NOTA TÉCNICA Nº 39/2025/COGFU-MPOR/CGPG-DGMP-MPOR./DGMP-SNP-MPOR/SNP-MPOR

**PROCESSO Nº 50020.008987/2024-26**

1.1. Revisão da área do porto organizado de São Francisco do Sul, no Estado de Santa Catarina.

**FIGURA 6 - Áreas do porto organizado de São Francisco do Sul [atual (vermelho) e propostas da SCPAR de 16/09/2025 (azul) e 12/11/2025 (rosa)]**

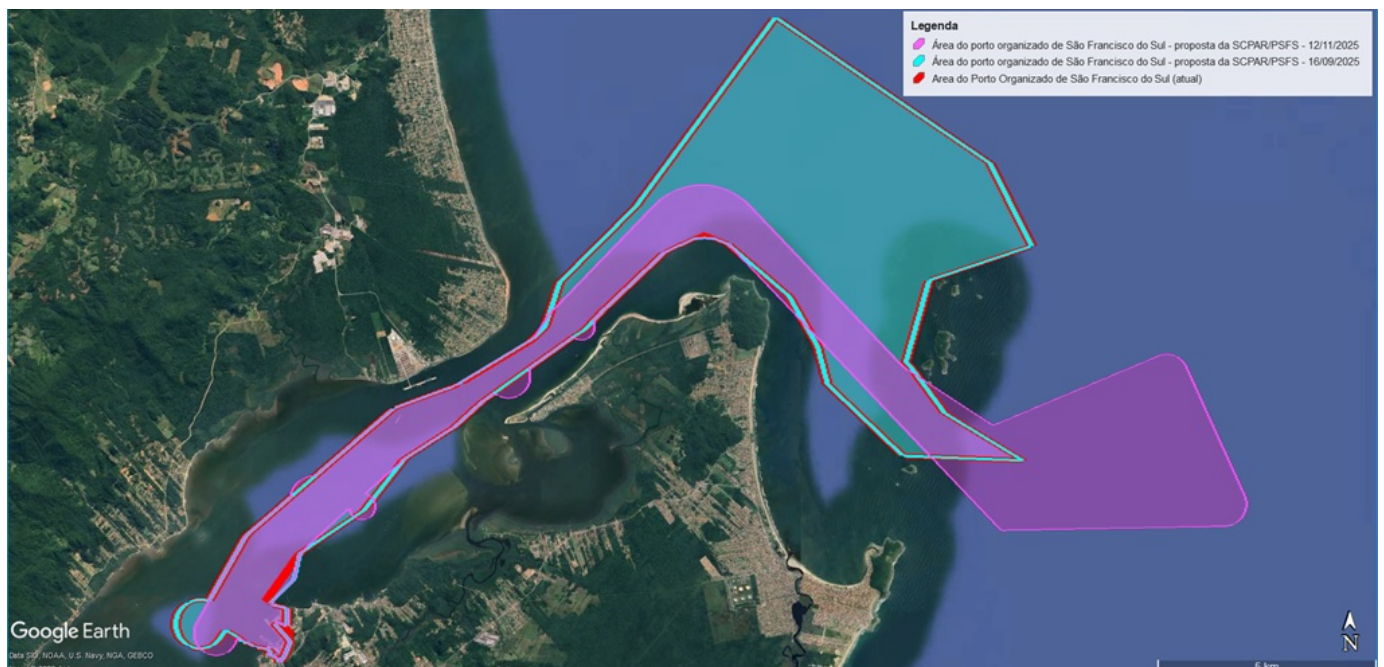
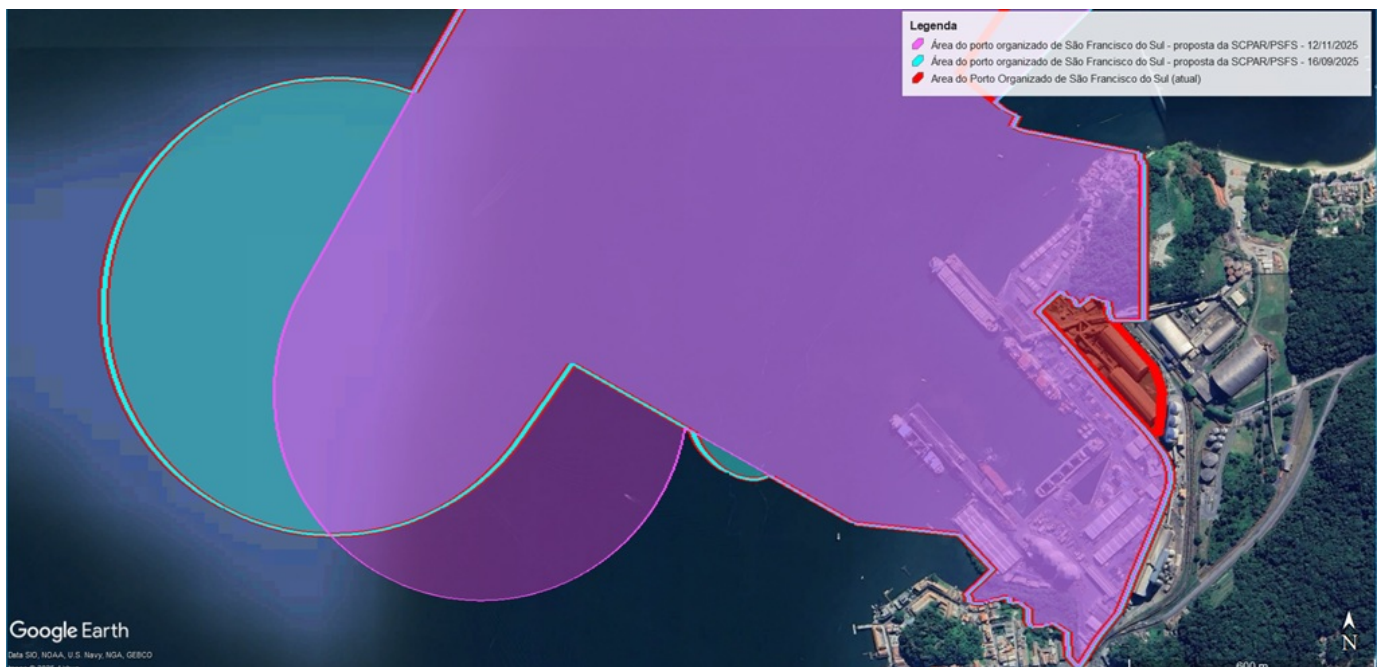
5.5. Sobre a reconformação dos demais espaços aquáticos do porto organizado, o "E-mail da SCPAR em resposta a 10504143 (10520576)" e seus anexos nas ocorrências 10520595, 10520610 e 10520627 trouxeram nova proposta de revisão da área do porto organizado. Essa nova proposta apresenta diferenças em relação àquela apresentada em 16/09/2025, conforme pode ser visto nas Figura 6 e 7, a seguir:

**FIGURA 8 - Proposta da SCPAR, de 12/11/2025, para a nova área do porto organizado de São Francisco do Sul (rosa), com destaque nas regiões dos fundeadouros n.ºs 5 e 9, e para o Polígono de Disposição Oceânica - PDO, cuja delimitação consta na Tabela 2 da NOTA TÉCNICA N° 001/25 (10520627)**

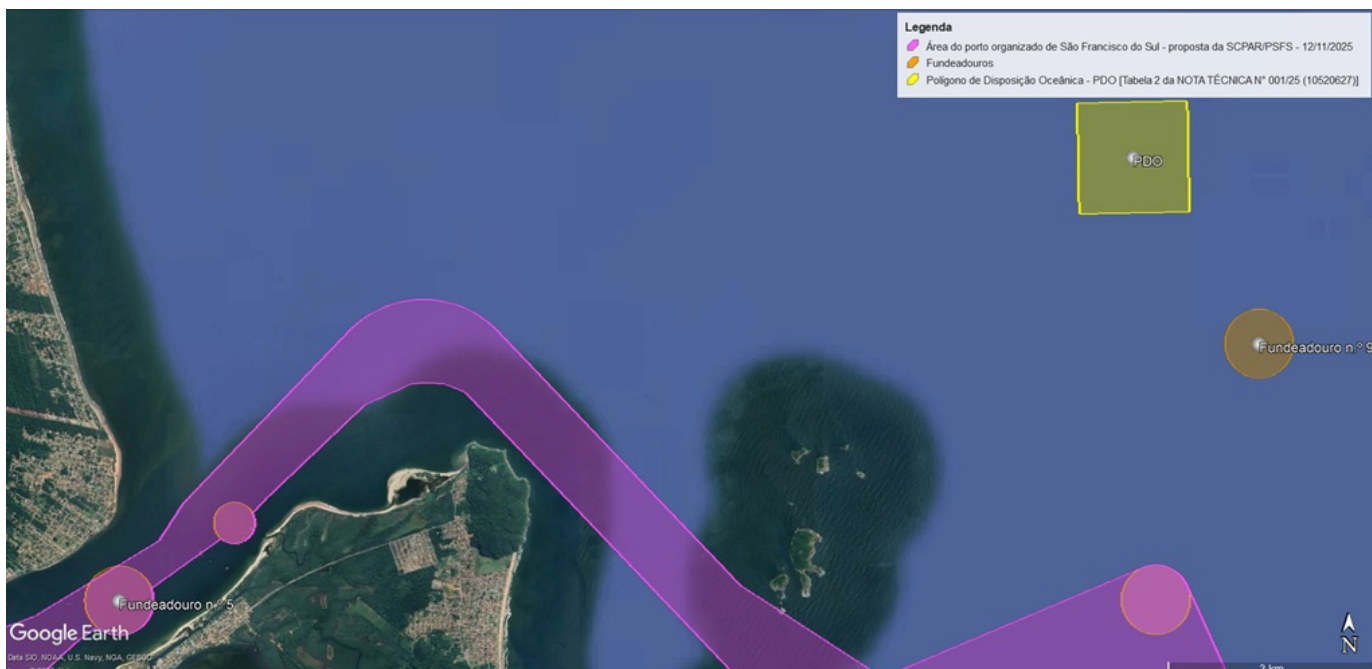
5.7. Podemos verificar, frente ao disposto na NOTA TÉCNICA N° 001/25 ( 10520627) e ao desenho com a proposta da área do porto organizado de 12/11/2025 trazido pela SCPAR (10520610), três evidentes desconformidades que precisam ser ajustadas:

- 5.7.1. a inclusão de pequena porção da área de fundeio n.º 5, na extremidade norte;
- 5.7.2. a inclusão da área de fundeio n.º 9, e;
- 5.7.3. a inclusão do Polígono de Disposição Oceânica - PDO.

5.8. A Figura 8, a seguir, identifica as desconformidades.

5.11. A proposta a ser lançada em consulta pública é aquela constante no arquivo kmz na ocorrência "Planta - atual e propostas da SCPAR e da consulta pública (10524036)", na camada "Área do porto organizado de São Francisco do Sul - proposta da consulta pública - 12/11/2025", que poderá ser aberto no Google Earth. Na referida camada, foram saneadas as três desconformidades que relatamos no item 5.7. desta Nota Técnica.

**FIGURA 9 - Áreas do porto organizado de São Francisco do Sul [atual (vermelho), proposta da SCPAR, de 12/11/2025 (rosa), e proposta da consulta pública, de 12/11/2025 (verde)]**

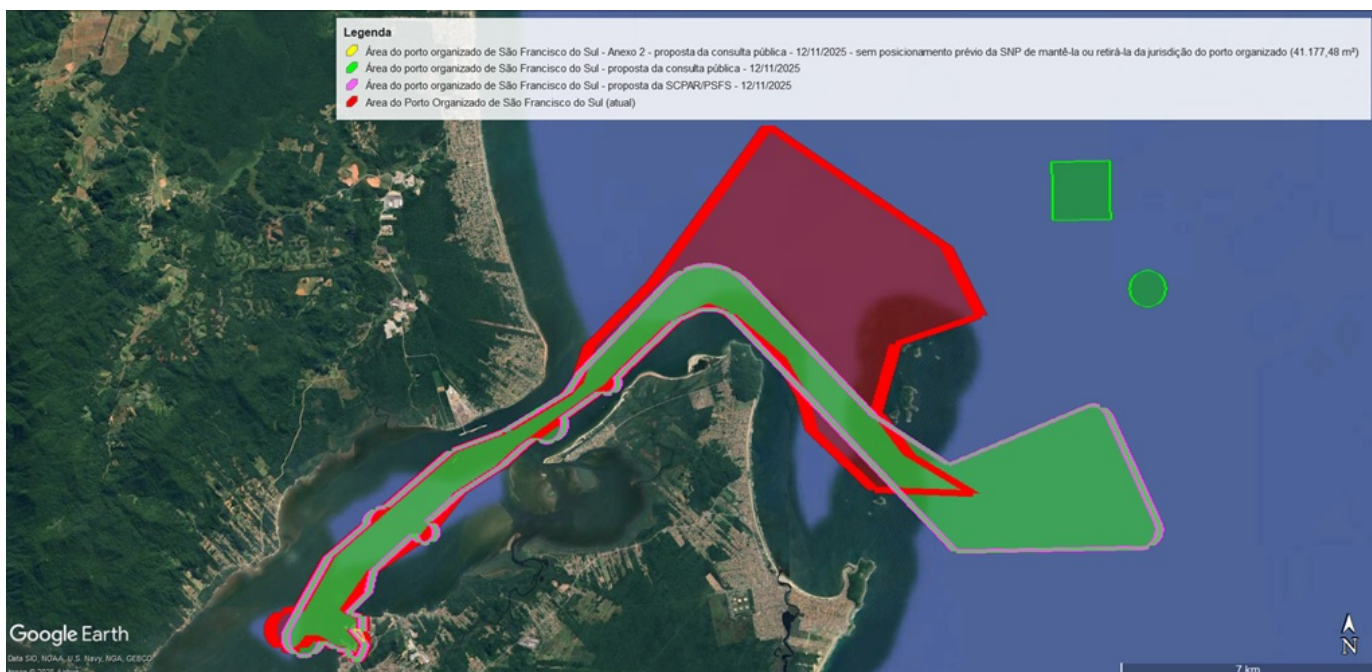
5.13. As Figuras 9 e 10, a seguir, apresentam os limites da atual área do porto organizado, a proposta da autoridade portuária contida em "E-mail da SCPAR em resposta a 10504143 (10520576) e anexos (10520595, 10520610 e 10520627)", de 12/11/2025, e a recomendada para ser lançada em eventual consulta pública que se resolva abrir neste momento.
